**Sujet :** Carrosserie, hobby arrière démontable.

Suite à une remarque technique de la F.I.A., la partie démontable « quick release » de l'option hobby léger n'est pas en accord avec le règlement technique du groupe R.

**I - Suppression des charnières de volet AR démontable (réf 2K7C62634A), coté hobby :**

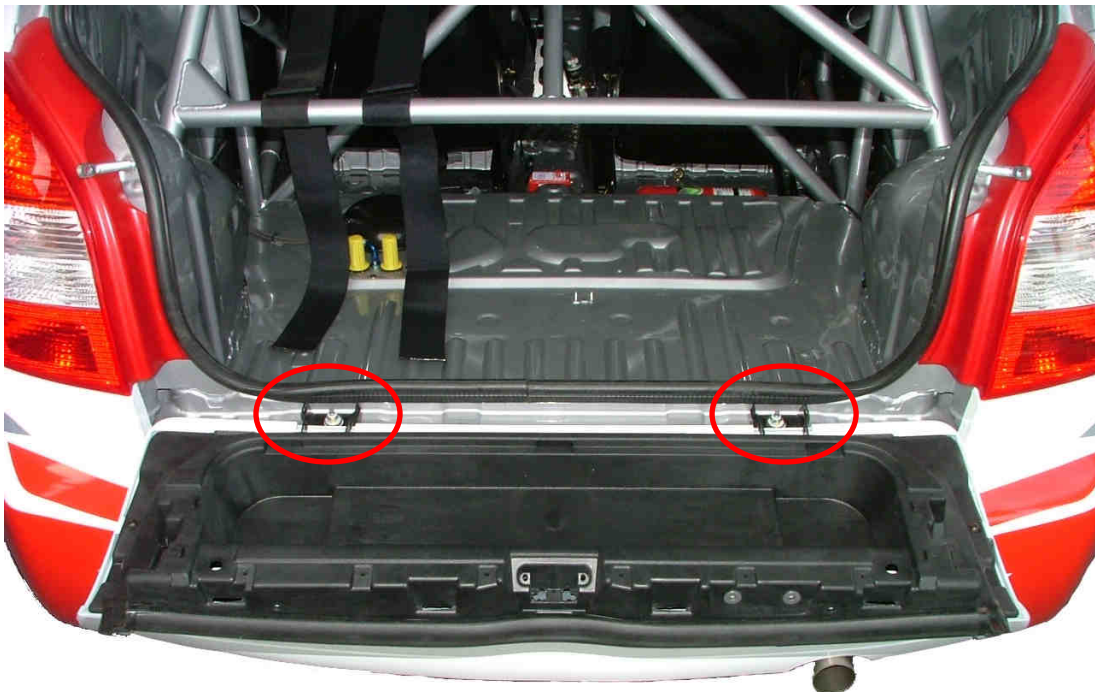
De ce fait, nous vous sensibilisons à retirer la partie démontable (voir photos ci-dessous), et la remplacer par le modèle et le montage de série.
